地下一层平面图 变更前

地下一层平面图 变更后

变更内容: (因轴号有所调整, 以下均已变更后的轴号来表达)

2#楼屋顶层平面图 变更后

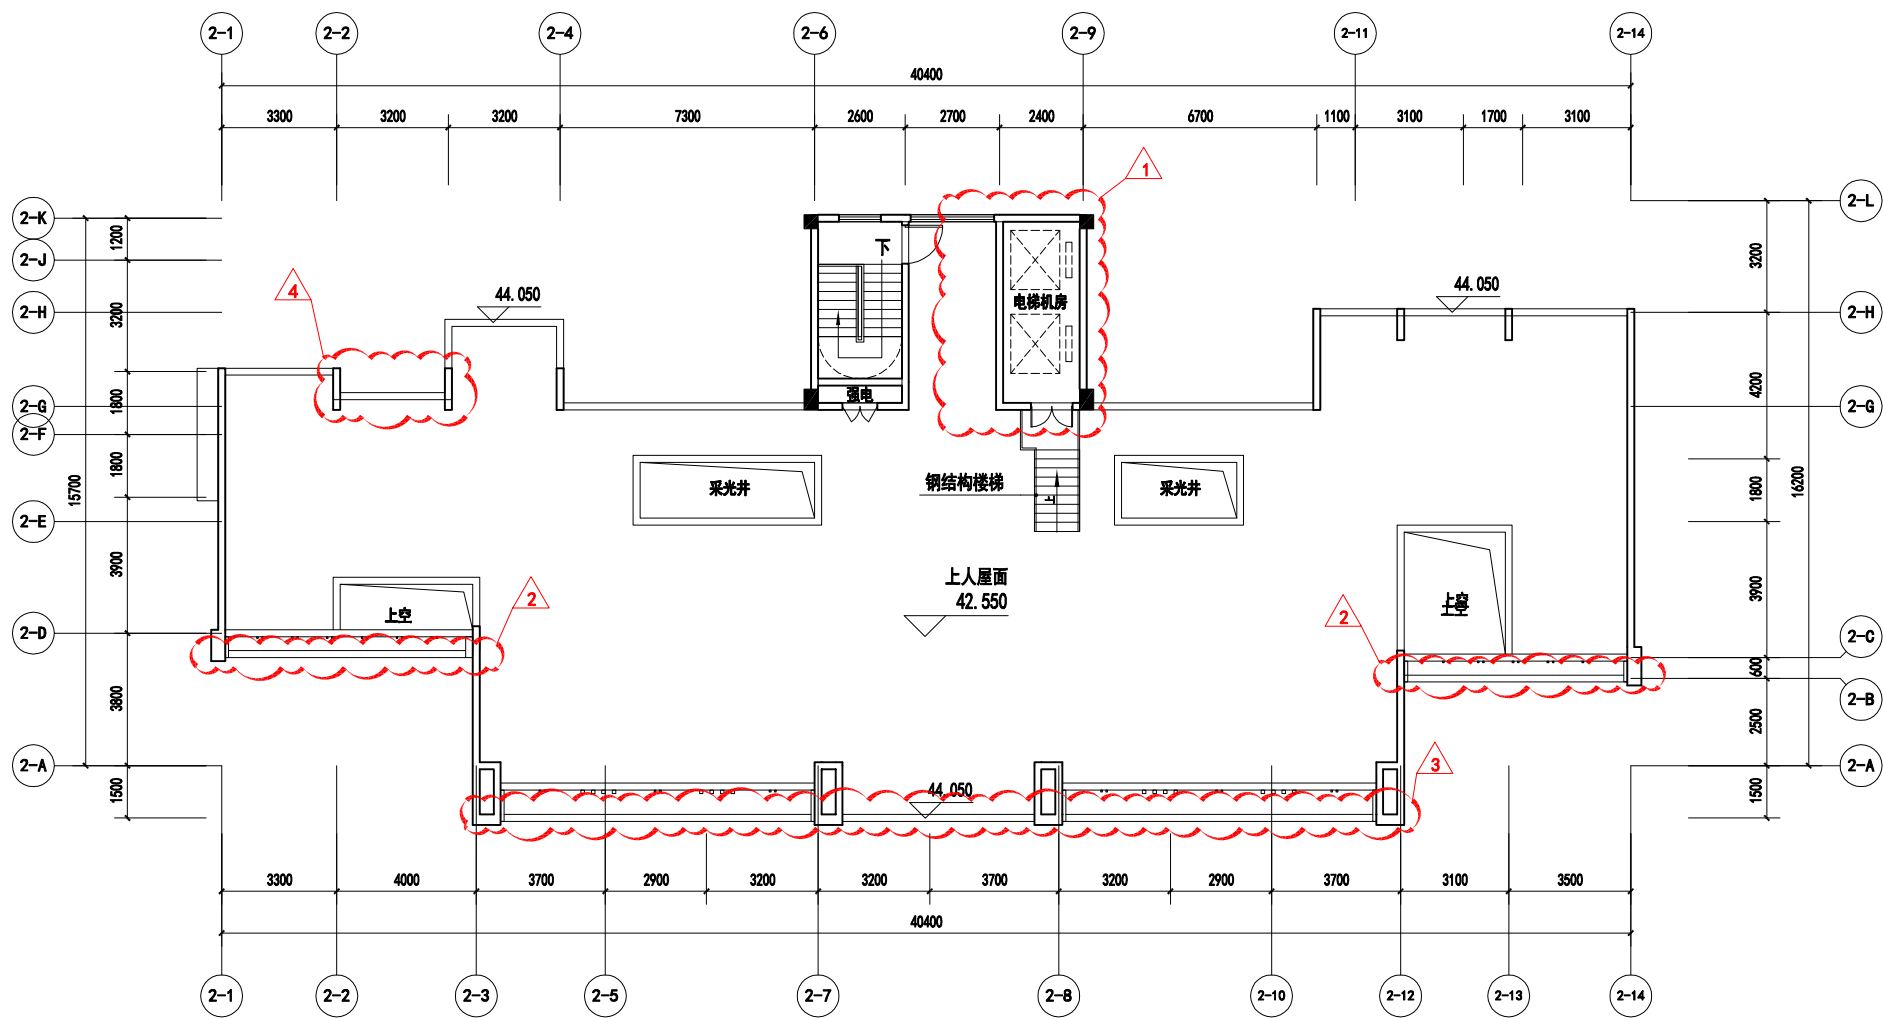
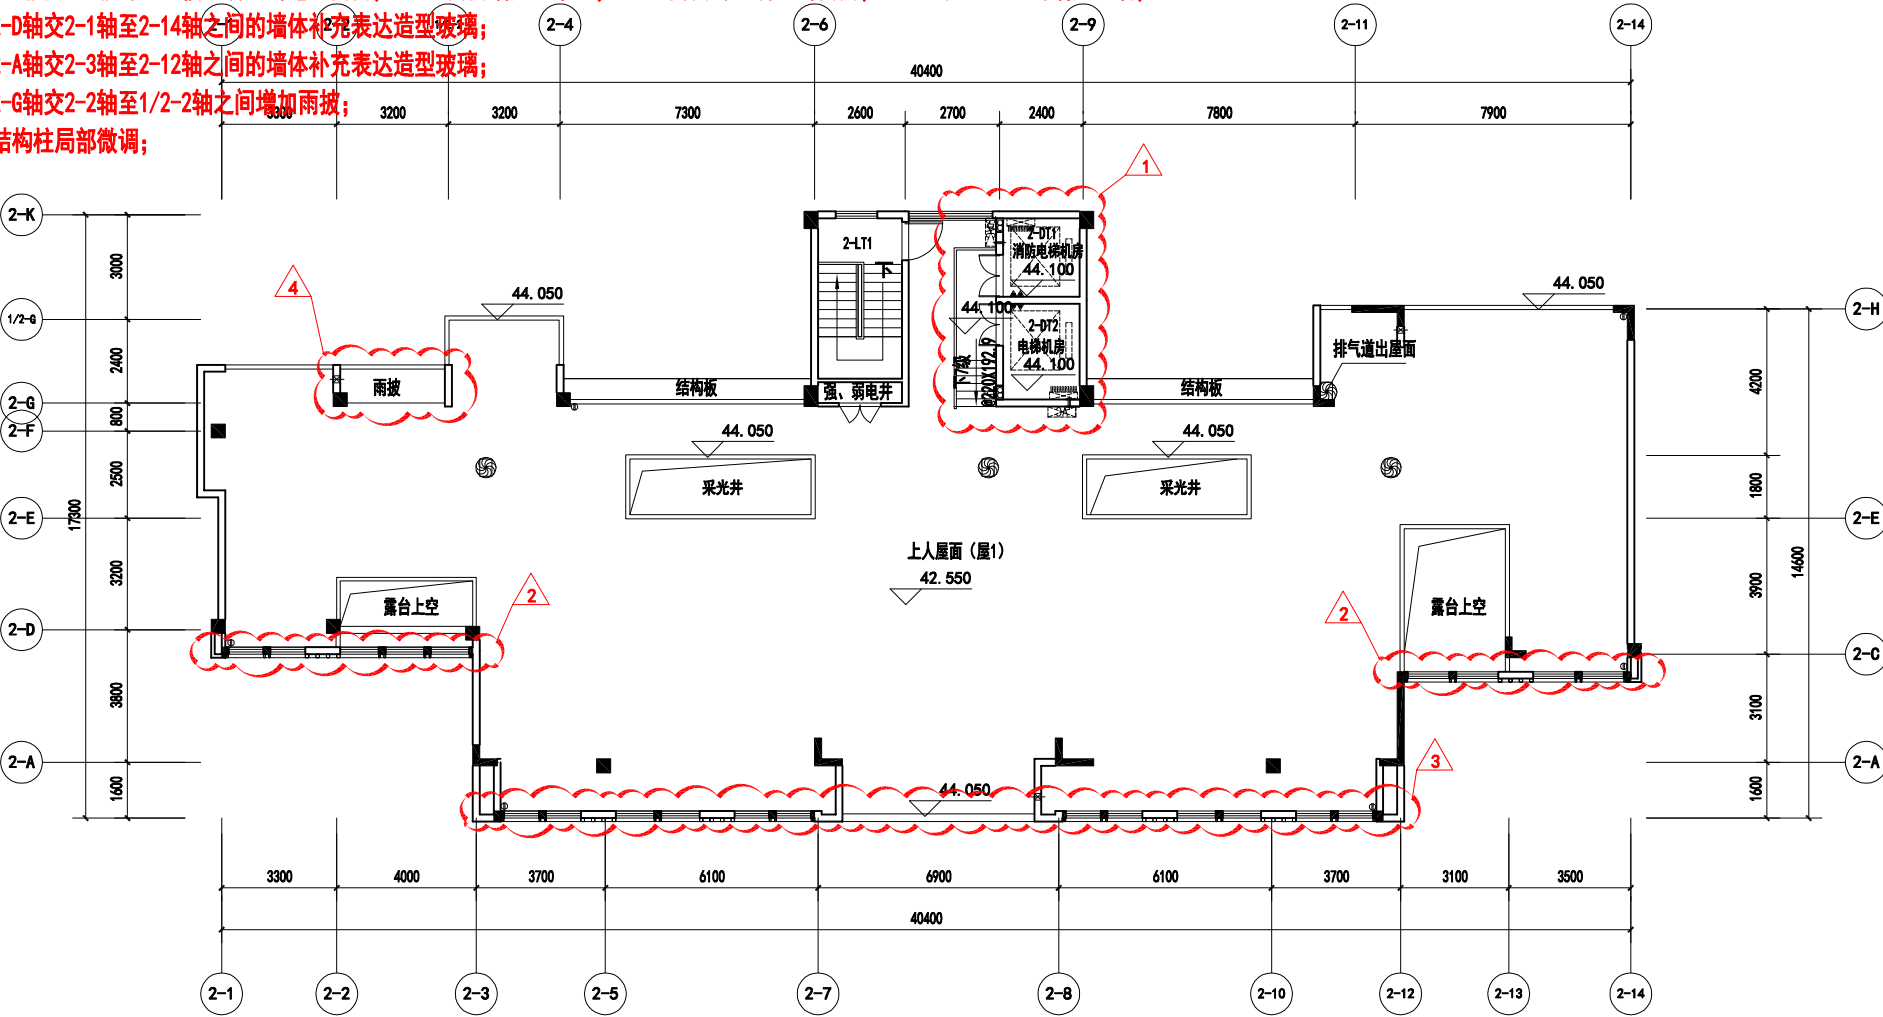
- 1: 2-9轴交2-G轴的室外楼梯调整到电梯西侧; 2-DT1西侧增加一个门; 2-DT2南侧的门调整到西侧; 2-DT1与2-DT2之间增加隔墙;
- 2: 2-D轴交2-1轴至2-14轴之间的墙体补充表达造型玻璃;
- 3: 2-A轴交2-3轴至2-12轴之间的墙体补充表达造型玻璃;
- 4: 2-G轴交2-2轴至1/2-2轴之间增加雨披;
- 5: 结构柱局部微调;
